IZMJENE I DOPUNE GUP GRADA DUBROVNIKA

Izvješće o javnoj raspravi

Nositelj izrade: Grad Dubrovnik
Upravni odjel za urbanizam, prostorno planiranje i zaštitu okoliša

Stručni izrađivač: Akteracija d.o.o.

PHILOG 1

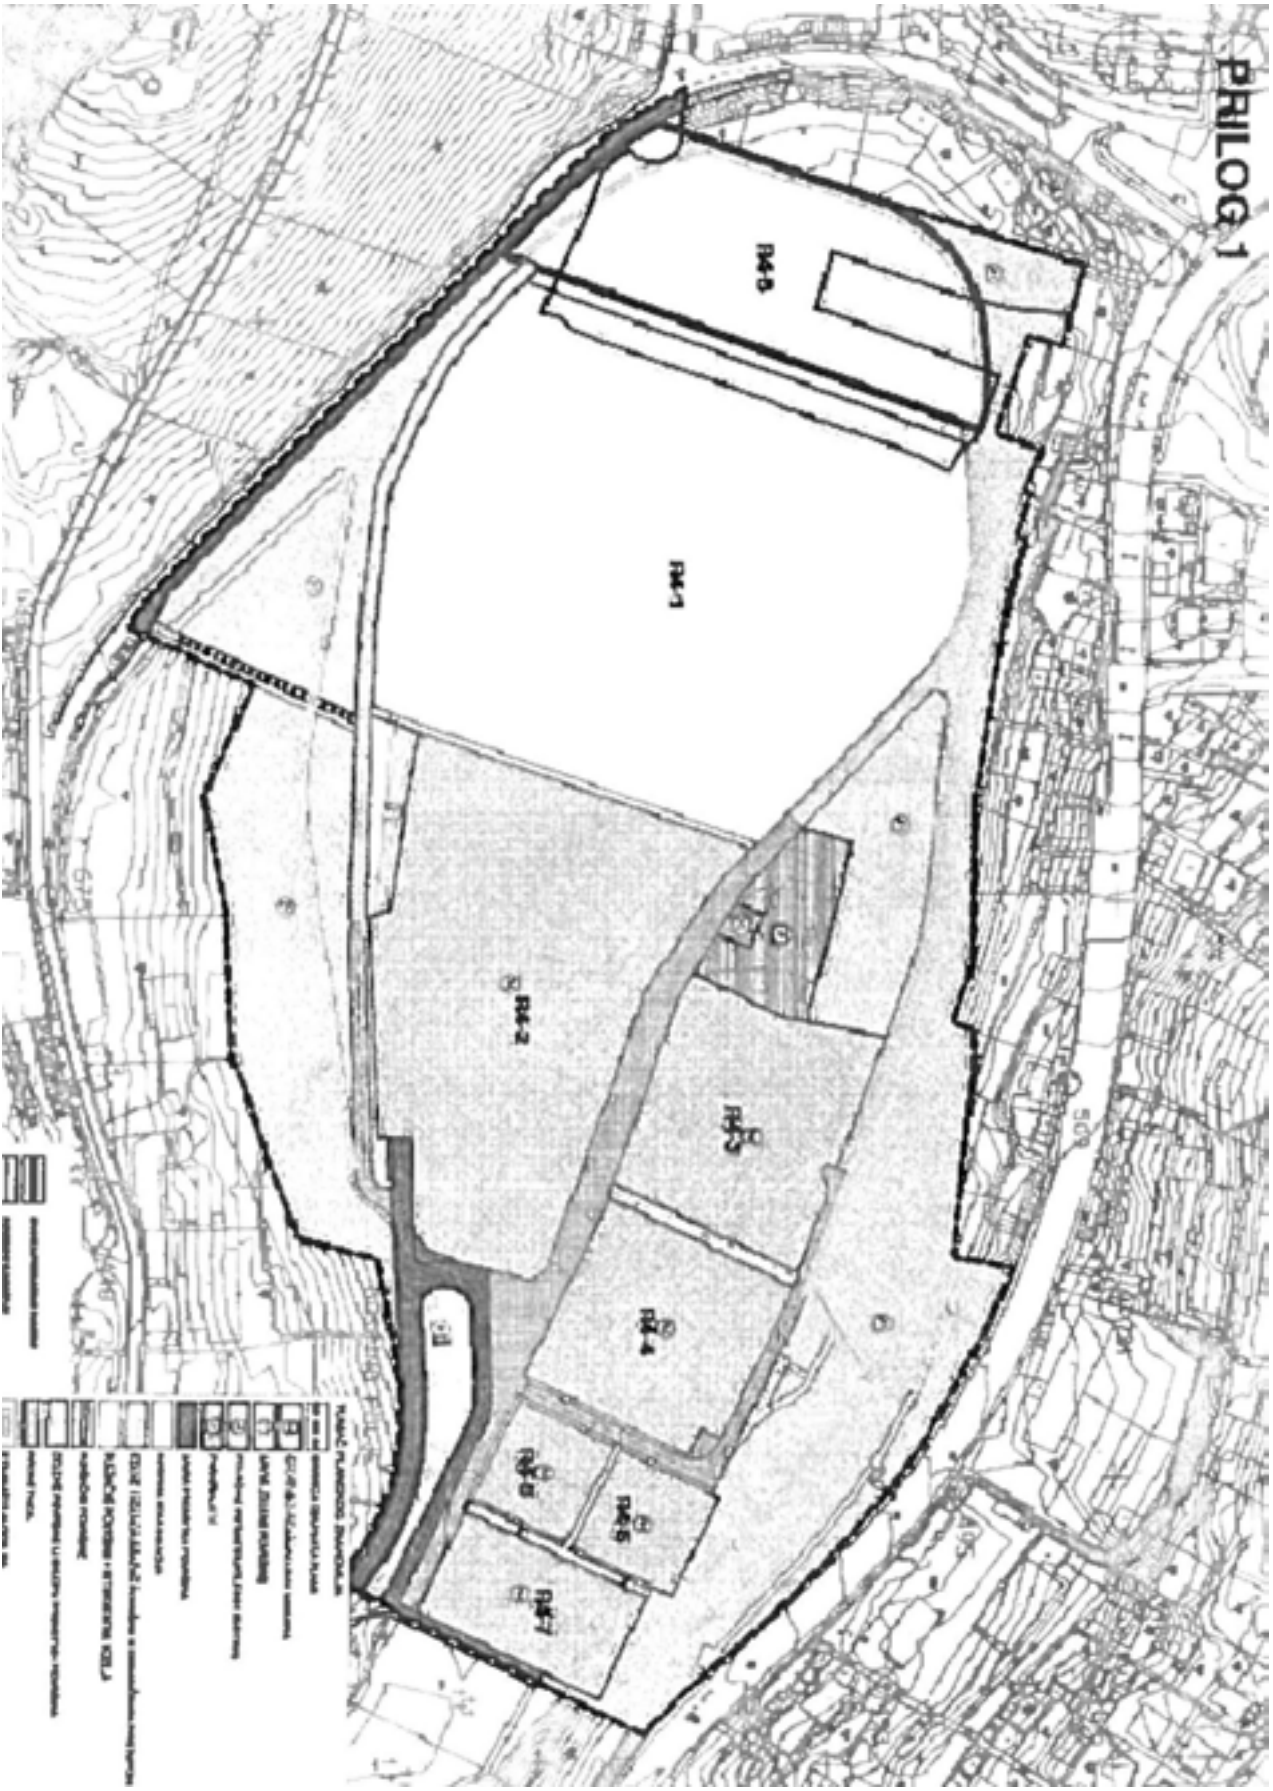
U cijeloj zoni obuhvata plana kazetama predviđenim za gradnju pripisan je i odobren izuzetno velik postotak izgrađenosti i konačno iskoristivosti čestice (iako kis nije nigdje eksplicitno zadan), a propisane zelene površine su samo one uvedene kao zaštitne zelene površine na razini plana, koje su u skladu odrednicom GUP-a na razini plana ostvarene u iznosu min 30%.

Minimalno zadani postotak zelenila na pojedinoj kazeti od samo 5% u koliziji je s također važećim odrednicama planskog dokumenta GUP-a gdje je izričito navedeno da se pri uređenju građevne čestice minimalno 30 % površine mora hortikulturno obraditi.

U skladu s prijedlogom uvođenja planske kazete R4-8, posljedično se također predlaže:

- ukinuti kazetu oznake Z1-2
- umanjiti površinu kazete oznake Z1-1 za odgovarajući dio
- površinu interne prometnice s ograničenim pristupom produžiti u njenoj trasi do nove kazete R4-8 i time omogućiti kolni pristup kazeti jer u protivnom joj pristup nije osiguran planiranim kolnim površinama osim u intervencijskom smislu
- pridružiti ovoj kazeti uz sportsko rekreacijsku namjenu jednake planske uvjete za realizaciju i provedbu gradnje kao i ostalim planiranim građevinama prema prijedlozima plana i ovim primjedbama
- dopuštena visina $po+(Su)+Pr+2 - \max$ visine 14m, visinske kote krova ne više od 37m nadmorske visine odnosno maksimalne kote nove sportske dvorane

- 3c) **Zahtjev se ne prihvaća.** Urbanim pravilom 2.23 ŠRC Gospino polje propisano je da je minimalno 30% zone, a ne građevne čestice, potrebno hortikulturno urediti što je zadovoljeno ID DPU-a. Od donošenja DPU-a 2008. do danas nije iskazan interes za izgradnju javne garaže na predmetnoj lokaciji. Na istoj ni prema važećem DPU-u nije bilo moguće graditi nadzemne etaže iznad javne garaže. Koncept novog prostorno-planskog rješenja športsko-rekreacijskog parka je povećanje udjela zelenila sukladno odrednicama GUP-a te smjernicama Konzervatorske podloge u svrhu čega se nastojalo relaksirati i prometno rješenje. Izmjenama i dopunama DPU-a redefinira se način rješavanja prometa u mirovanju na način da se u sklopu nove polivalentne športske dvorane planira podzemna garaža koja može osigurati i dio parkirališnih potreba za druge sadržaje u športsko-rekreacijskom parku "Gospino polje". Nadalje, za predmetnu lokaciju kroz javnu raspravu je dostavljeno više različitih prijedloga koji se međusobno isključuju. Stoga pozivamo suvlasnike da usuglase zahtjeve koji će se razmatrati kroz cjelokupne izmjene i dopune PPU-a i GUP-a. Kontaktna zona DPU-a nije predmet ovih Izmjena i dopuna.

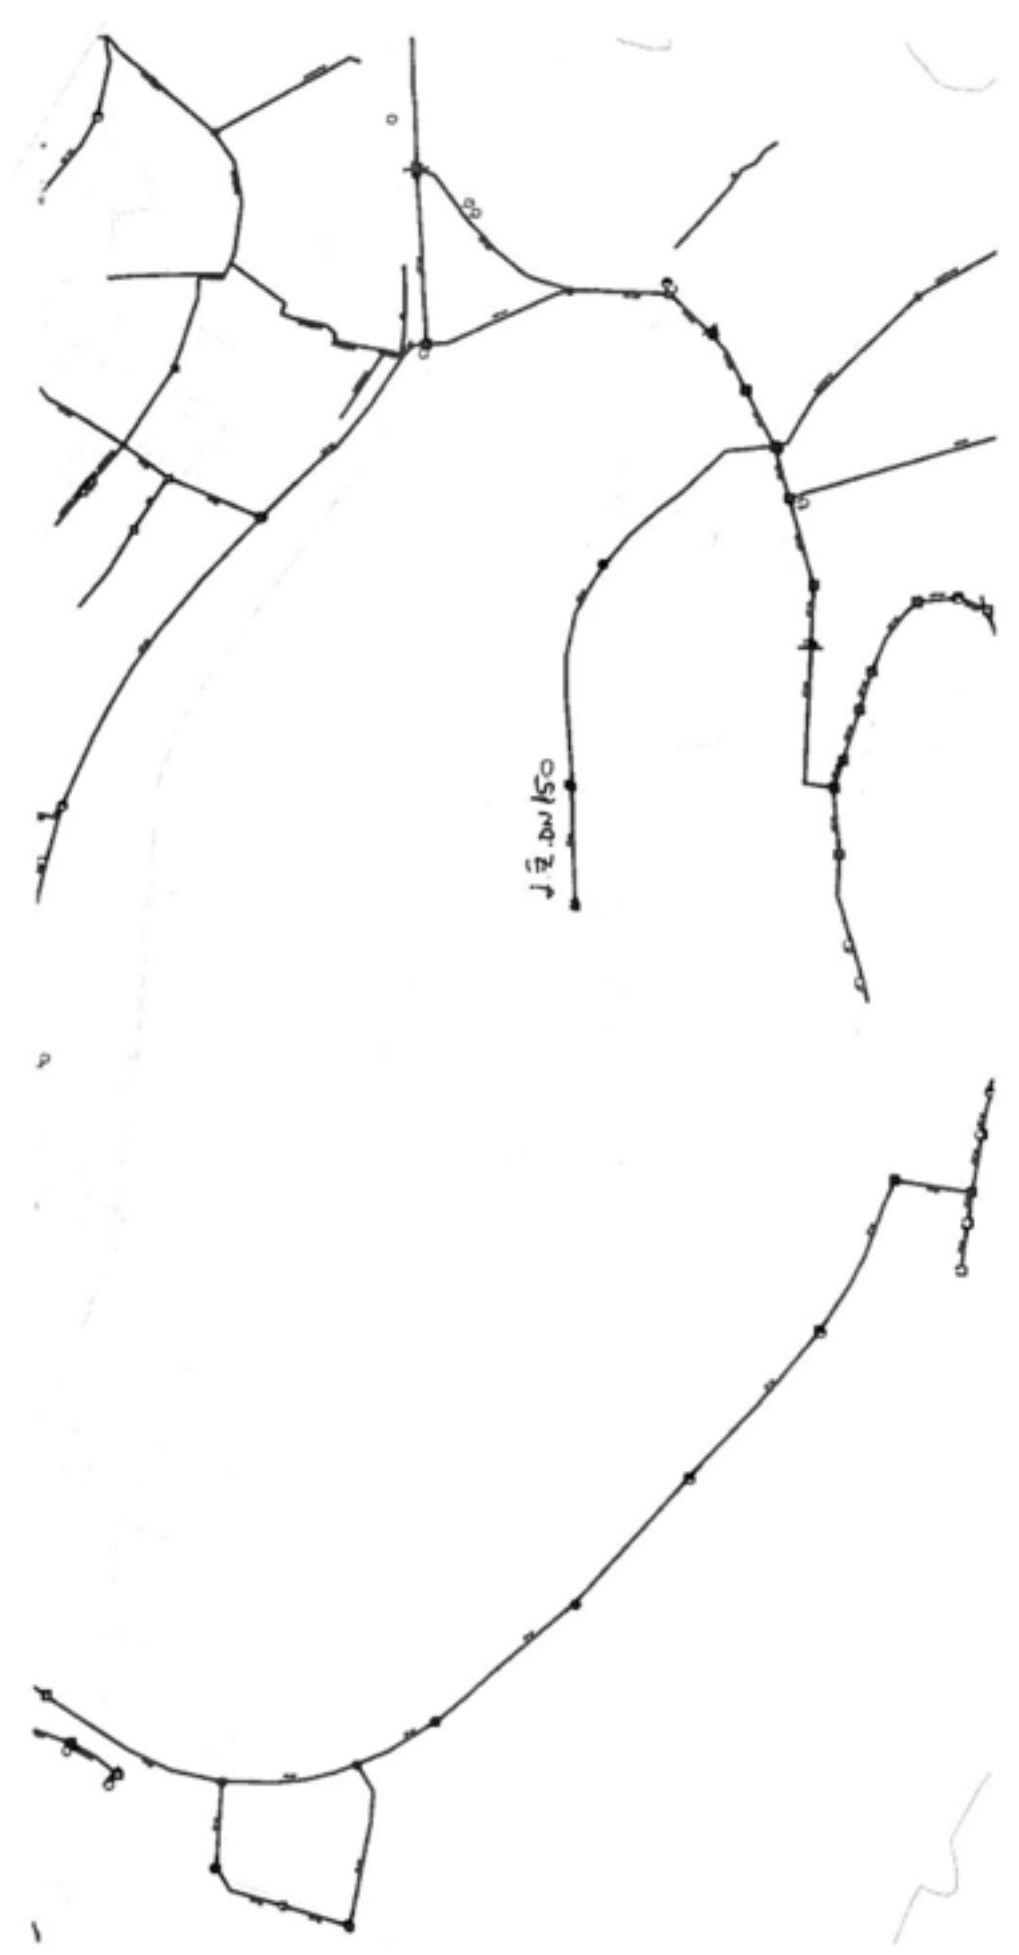
Na Vaše traženje od 30. rujna 2022.godine., KLASA: 350-01/21-01/01, URBROJ: 2117-1-06/18-22-79 koje se odnosi na dostavu zahtjeva vezano za izradu Izmjene i dopune Urbanističkog plana uređenja "Športsko rekreacijskog parka Gospino polje" te s tim u vezi Izmjena i dopuna Prostornog plana uređenja Grada Dubrovnika i Izmjene i dopune Generalnog urbanističkog plana Grada Dubrovnika u prilogu Vam dostavljamo situaciju sa ucrtanom postojećom mrežom javne vodoopskrbe.

Prijedlog plana potrebno je dostaviti na suglasnost u pogledu vodoopskrbe.
